改善箇所説明図

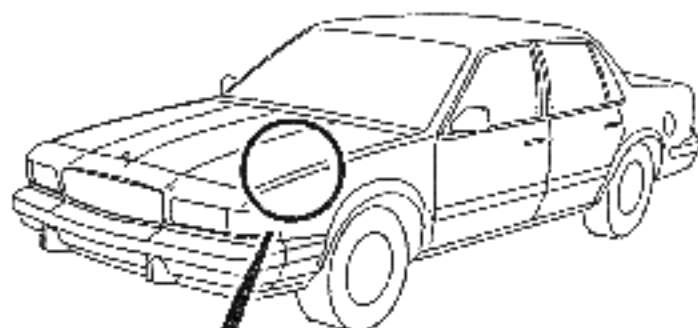
不具合発生箇所

張力の不足しているセカンダリ・リターン・スプリングが使用されたため、プライマリ・リターン・スプリングが失陥した場合、エンジン回転のアイドル状態への戻りが若干遅くなるおそれがある。

張力の不足しているセカンダリ・リターン・スプリングを対策品と交換する。

対策品は黒色
